Projet de révision du règlement régional d'urbanisme

Avis d'Inter-Environnement Bruxelles

13 avril 2019

Figure 43: Effet de la suppression de la disposition visant à adapter la hauteur autorisée en fonction du dénivelé de la rue

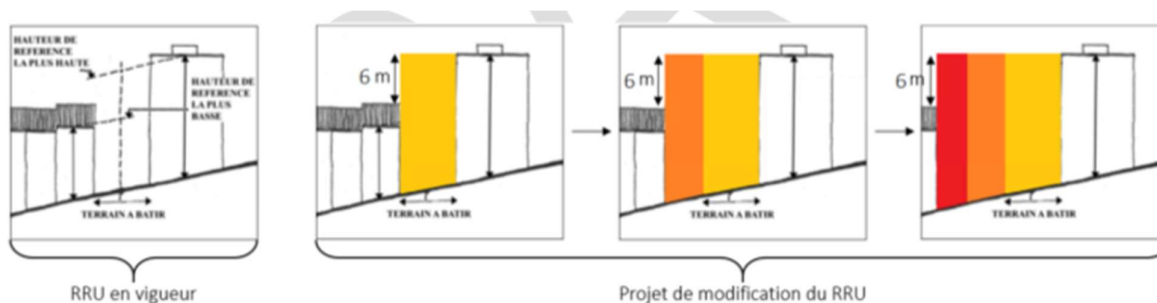
3. – La suppression de la disposition visant à adapter la hauteur des constructions en fonction du dénivelé d'une rue en pente (article 6 du Titre I) aura pour effet d'autoriser des constructions de gabarits plus importants en aval.

C'est pourquoi cette disposition ne devrait pas s'accompagner de la suppression des deux règles suivantes présentes dans le RRU actuel :

- la règle selon laquelle un raccord harmonieux doit être établi entre les constructions de hauteurs différentes. La suppression de cette disposition aura pour effet que les porteurs de projet, les architectes et les urbanistes tiennent moins compte de cet aspect lors de la conception de leur projet ;
- la règle applicable aux situations particulières de pente, selon laquelle les différences de hauteur résultant du dénivelé du sol doivent être prises en compte. Le projet de RRU permet de s'aligner sur l'immeuble le plus haut. Autrement dit, on ne tient plus compte du dénivelé du sol, comme c'est le cas dans le RRU actuel. La modification projetée du RRU aura pour effet d'autoriser des constructions de gabarits plus importants en aval et induira dès lors possiblement un effet négatif sur le paysage urbain des rues en pente.

* le maintien de la disposition visant à adapter la hauteur des constructions en fonction du dénivelé d'une rue en pente (v. l'actuel article 6, § 1^{er}, du Titre I).
